WARNING #72

BOX Chaufferie - Dysfonctionnement du port série COM3

Périmètre

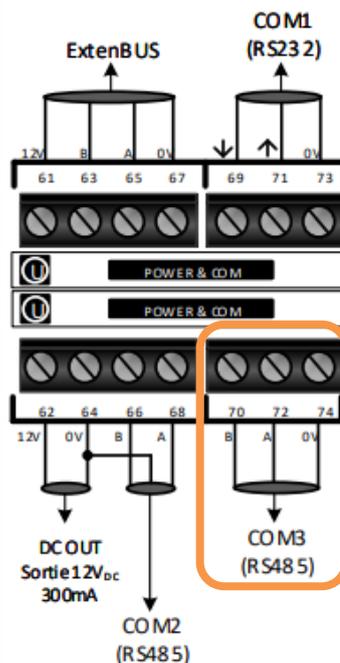
Il a été détecté un dysfonctionnement sur le port série COM3 de la BOX Chaufferie (SOL001/SOL002/SOL003/SOL006).

Les BOX chaufferie concernées sont les suivantes :

- BOX Chaufferie REDY LAN (SOL001)
- BOX Chaufferie REDY LAN & 3G (SOL002)
- BOX Chaufferie REDY LAN & 4G (SOL003)
- BOX Chaufferie REDY LAN 3G/4G (SOL006)

Le lot concerné est le suivant : **02675-xxxxx** (livré depuis Juin 2019)

Utiliser le port série COM1 avec un adaptateur

Le port COM1 RS232 peut communiquer en RS485 à l'aide d'un adaptateur RS232/RS485.

Utiliser le port série COM2

Dans la mesure où les équipements ont le même protocole, la même vitesse et le même format de donnée, il est possible de raccorder tous les équipements sur le seul port COM2 de la BOX Chaufferie. Pour certains protocoles il sera nécessaire de suivre des prérequis.

Utiliser une communication IP

Dans la mesure du possible, certains équipements peuvent aussi fonctionner en communication IP. Dans ce cas il est possible d'utiliser cette communication en substitution du port série COM3.

Les BOX chaufferie ayant un numéro de lots supérieurs à **02675-xxxxx** intégreront une modification matérielle. Cette modification permettra de rendre fonctionnel le port série COM3.
